50.II/2019.MB

Pismo strony

W imieniu „Centrum Metal Odczynniki Chemiczne – Midas Investment Sp. z o.o.” Spółka Komandytowa na podstawie pełnomocnictwa znajdującego się w aktach sprawy, w związku z pismem z dnia 5 marca 2020 r., znak: OŚ-OD-I.6220.74.2018, pismem z dnia 11 marca 2020 r., znak: OŚ-OD-I.6220.74.2018 oraz pismem z dnia 23 marca 2020 r., znak: OŚ-OD-I.6220.74.2018 w nawiązaniu do złożonego wniosku o wydanie decyzji o środowiskowych uwarunkowaniach poniżej podaję stosowne wyjaśnienia:

Diagram blokowy produkcji
koncentratu niklowo kobaltowego

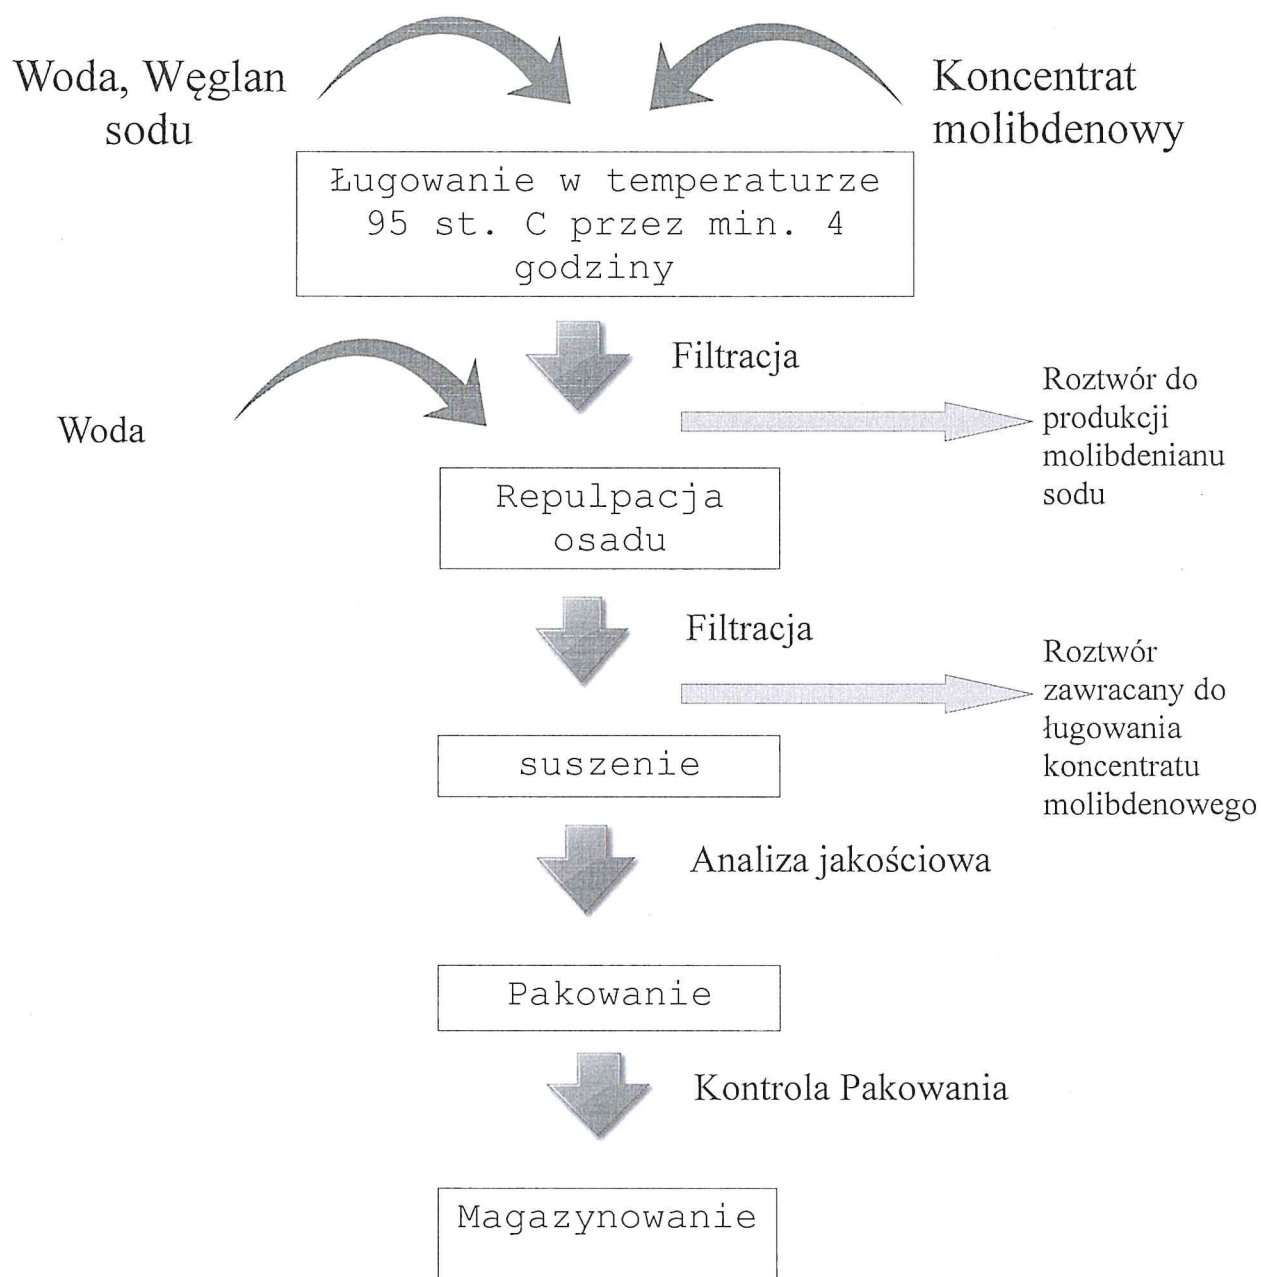
1.W raporcie przedstawiono schemat blokowy wytwarzania sodowego molibdenianu ze zużytych katalizatorów molibdenowych, z którego wynika, że podczas procesu filtracji będą powstawać ścieki, które będą kierowane do zakładowej podczyszczalni ścieków. W raporcie brakuje schematu wytwarzania koncentratu kobaltowo-niklowego. Czy w procesie wytwarzania koncentratu kobaltowo-niklowego również będą powstawać ścieki, które będą kierowane do podczyszczalni ścieków? Czy ścieki powstające w procesie filtracji są to ścieki produkcyjne powstające w ilości 2 m³/d, o których mowa na str. 26 raportu z października 2019 r.?

Przedkładam w załączeniu (zał. 1.) schemat blokowy produkcji koncentratu kobaltowo-niklowego.

Zgodnie z przedstawionym schematem powstawania koncentratu niklowo-kobaltowego, przy jego produkcji nie będą powstawać ścieki gdyż po procesie filtracji odzyskana woda będzie użyta ponownie w procesie ługowania koncentratów molibdenowych. Jedyne ścieki, które będą powstawać w trakcie produkcji koncentratu to ścieki pochodzące z mycia posadzek oraz aparatury (tzw. ścieki posadzkowe/porządkowe), które kierowane będą do podczyszczalni ścieków.

Ścieki powstające w procesie filtracji związane są z wytwarzaniem molibdenianu sodu i są to ścieki produkcyjne powstające w ilości 2 m³/d, o których mowa na str. 26 raportu.

Odległość hali od ujęć wód podziemnych

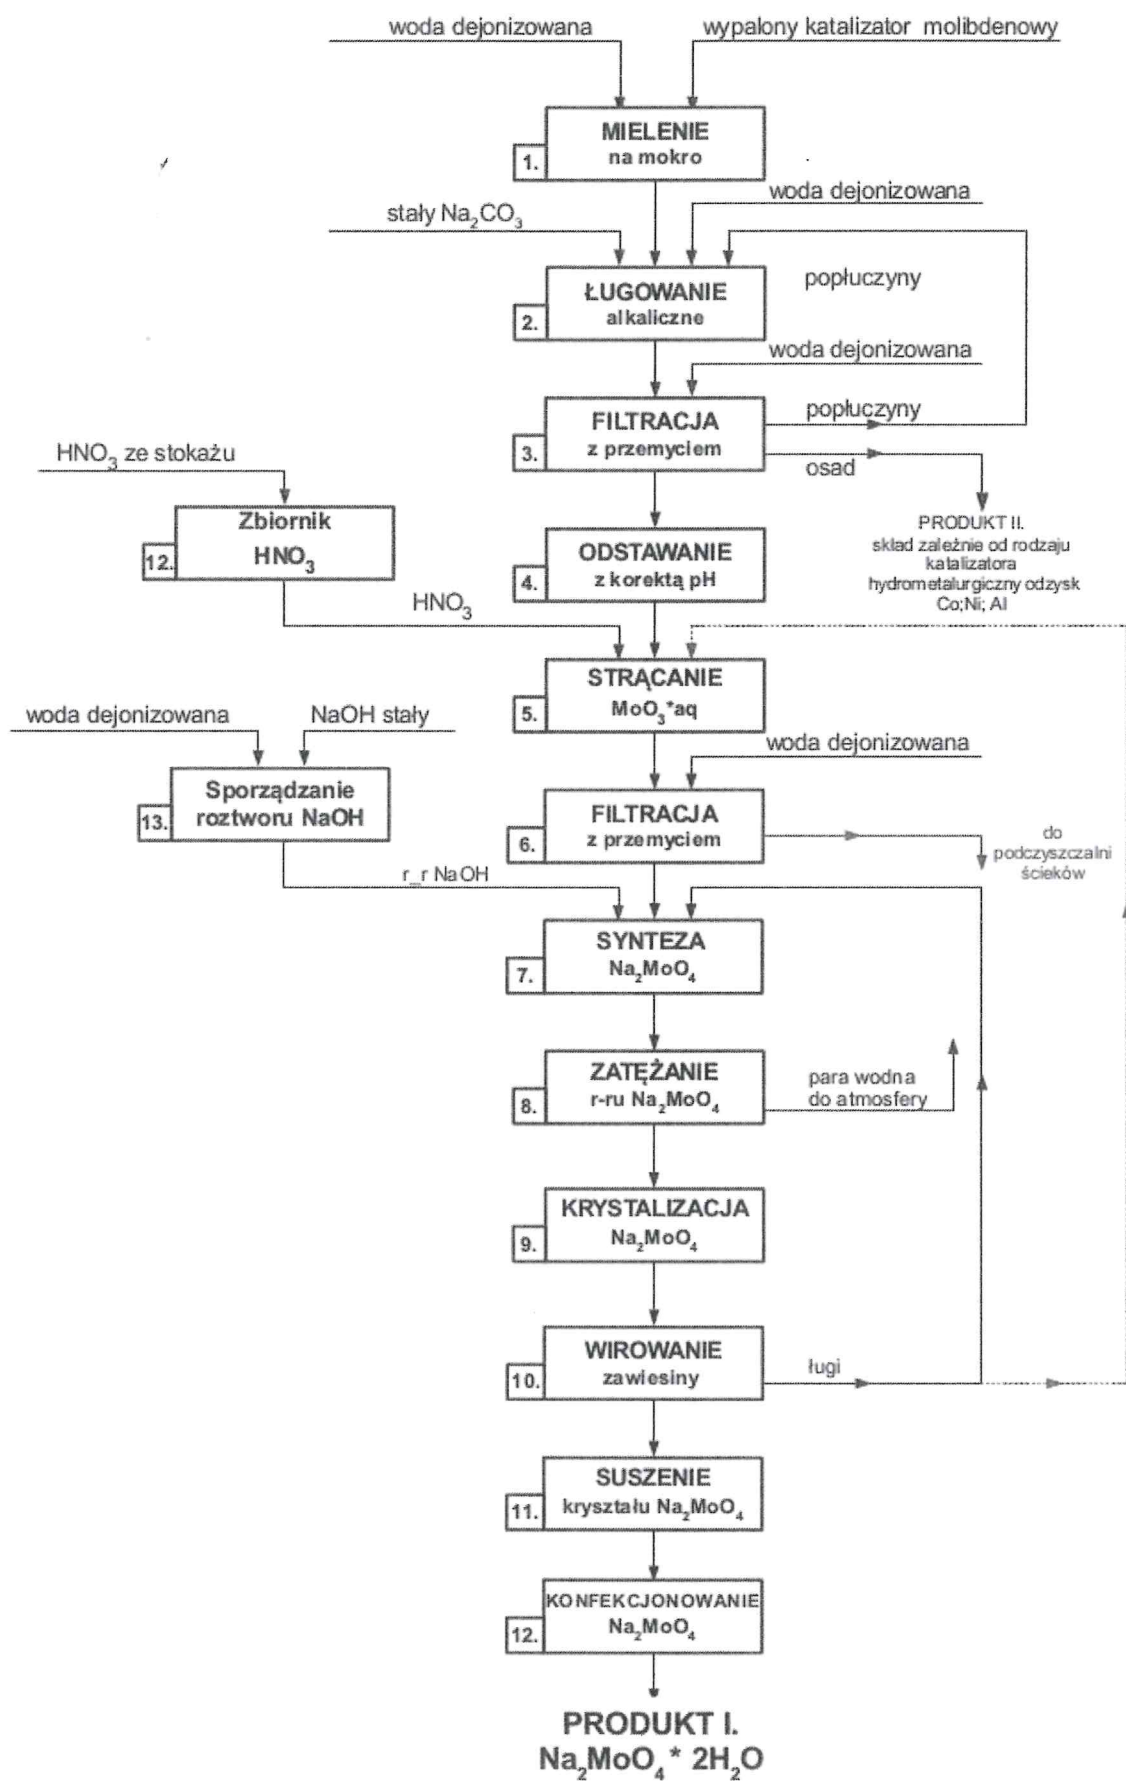
5. Przedstawić lokalizację inwestycji w odniesieniu do pobliskich ujęć wód podziemnych z podaniem odległości. Przedstawić wpływ inwestycji na pobliskie ujęcia oraz jeśli zasadne sposób ich zabezpieczenia.

Przedkładam w załączeniu (zał. 3.) mapę z zaznaczoną lokalizacją inwestycji w odniesieniu do pobliskich ujęć wód podziemnych.

Najbliższe ujęcia wód podziemnych w odniesieniu do planowanej inwestycji to:

1. zakładowa studnia, zlokalizowana w odległości 195 m w kierunku zachodnim;
2. ujęcie wód podziemnych zlokalizowane w odległości 390 m w kierunku zachodnim.
